ATELIER DE TRAITEMENT ~ Sté MAF RODA ~
 Proposition d'implantation

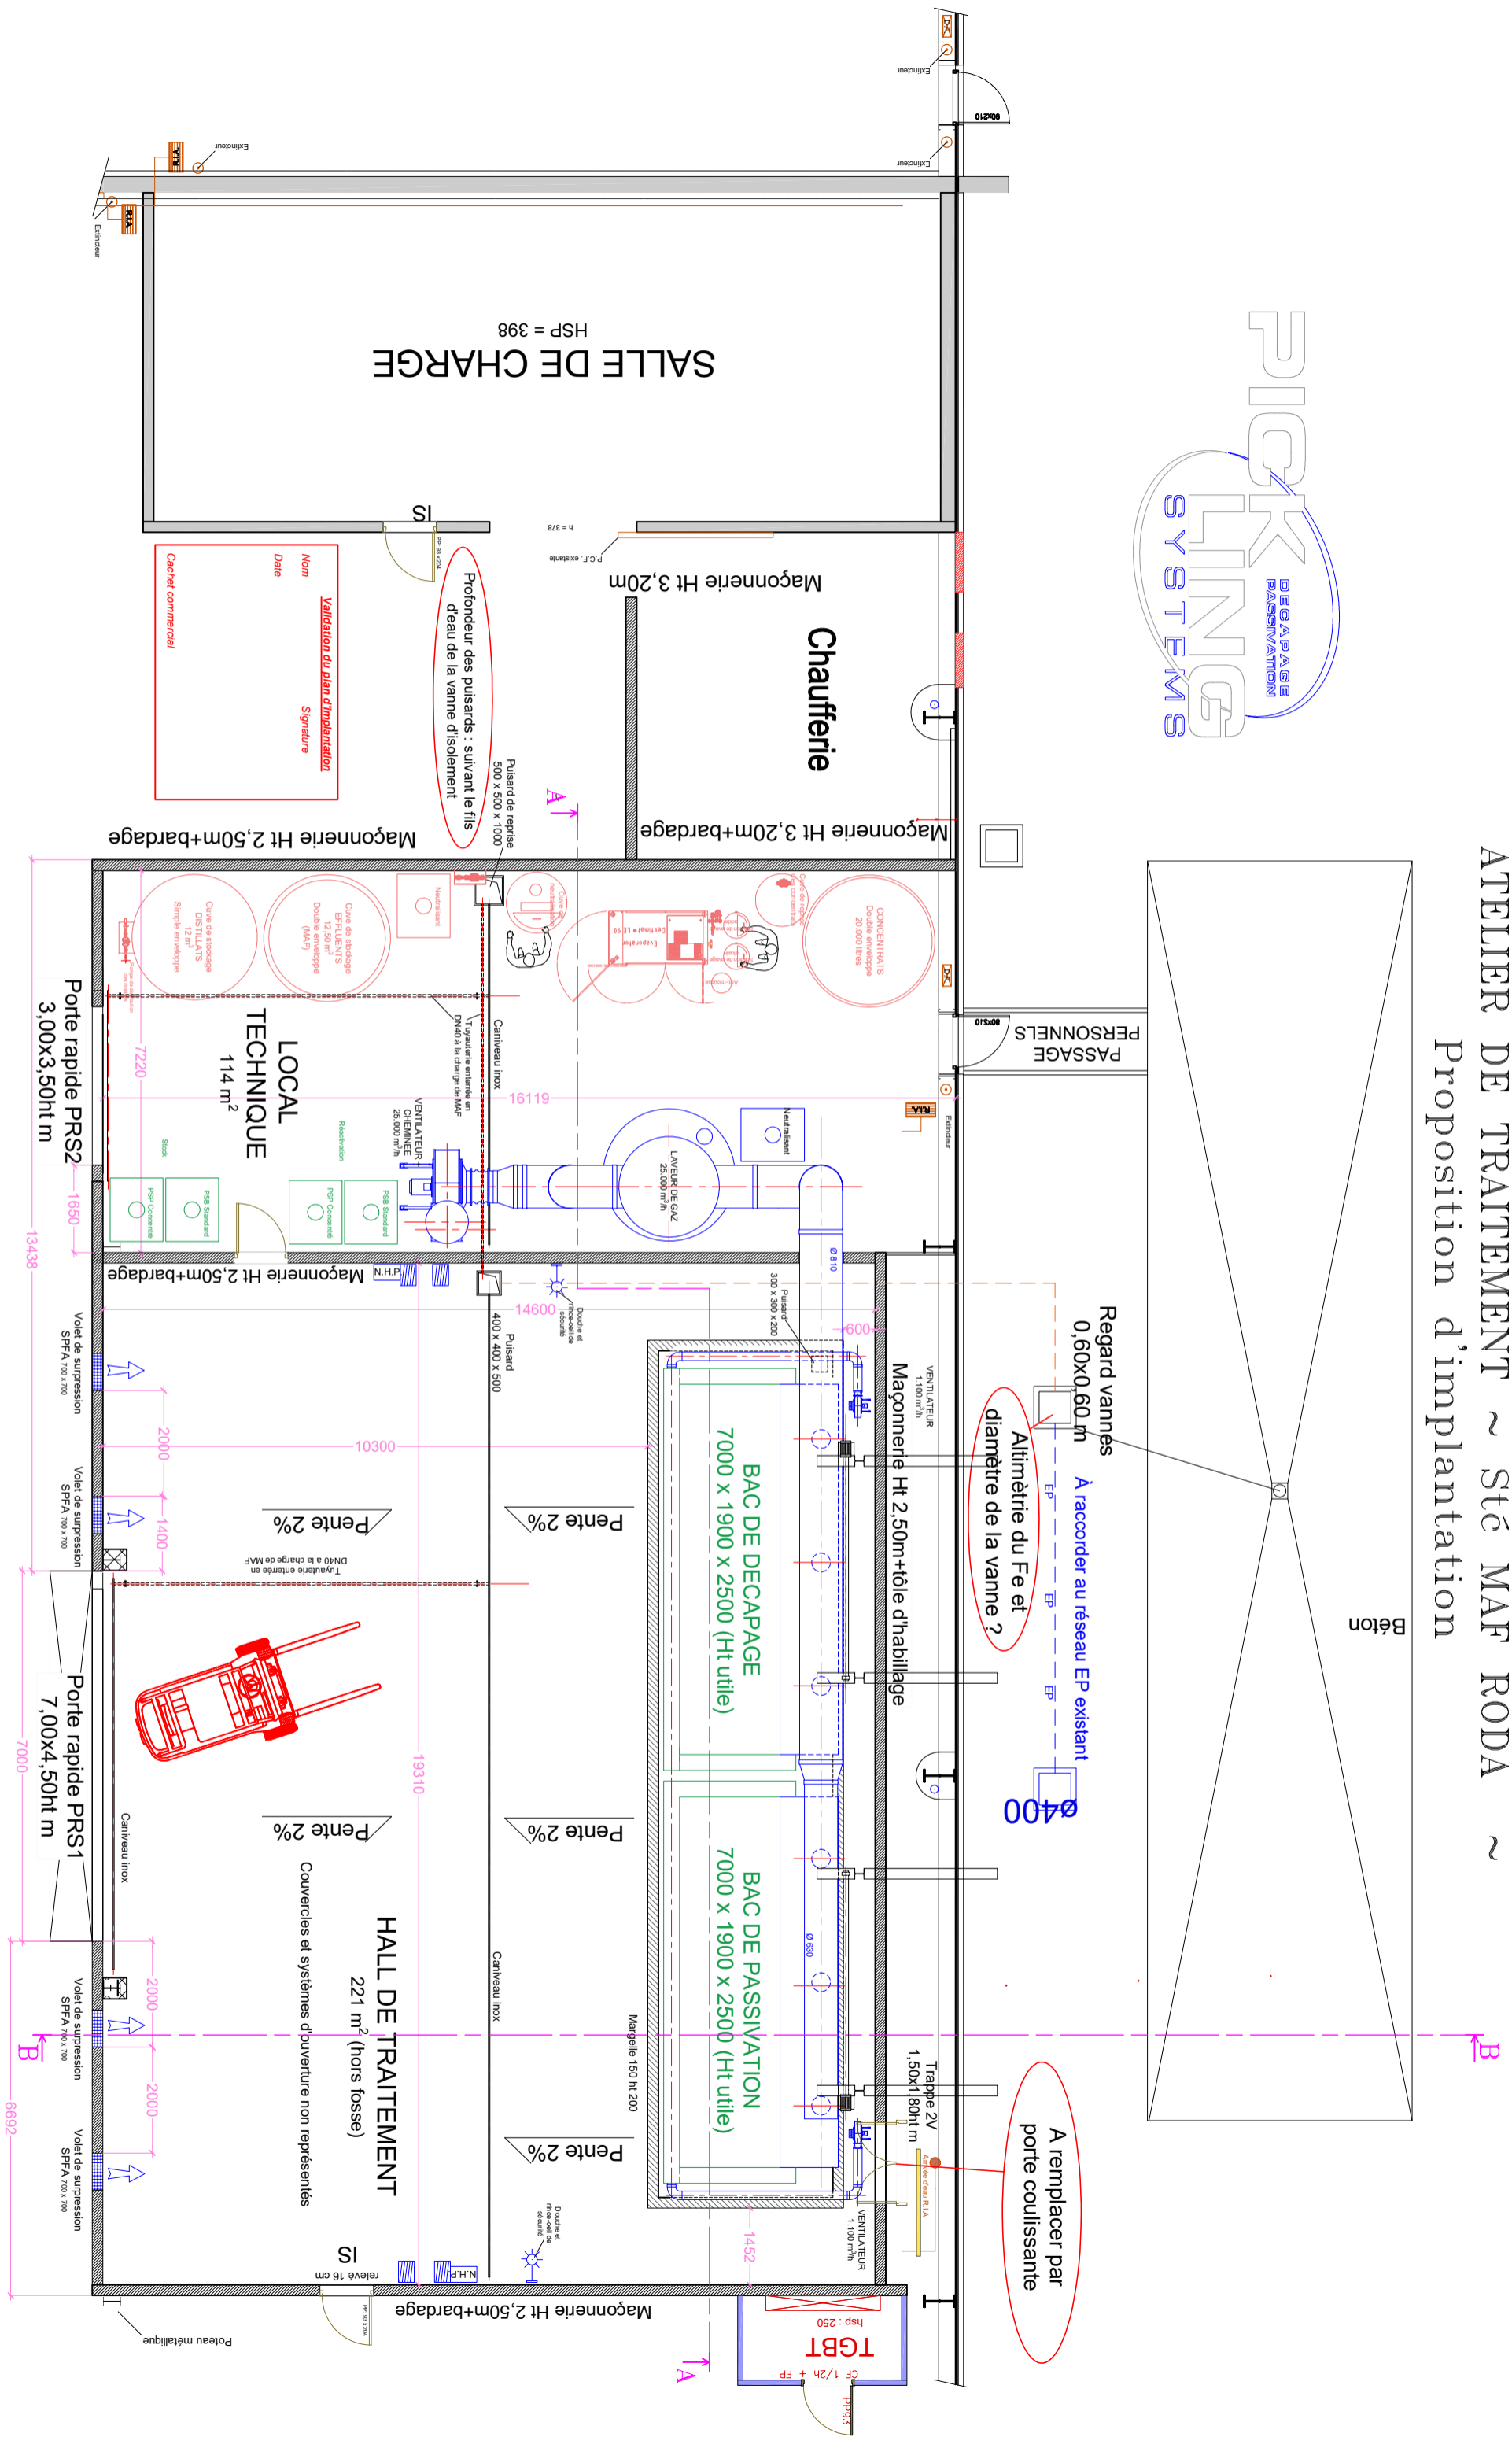
Profondeur des puisards : suivant le fils d'eau de la vanne d'isolement

Altimétrie du Fe et diamètre de la vanne ?

A remplacer par porte coulissante
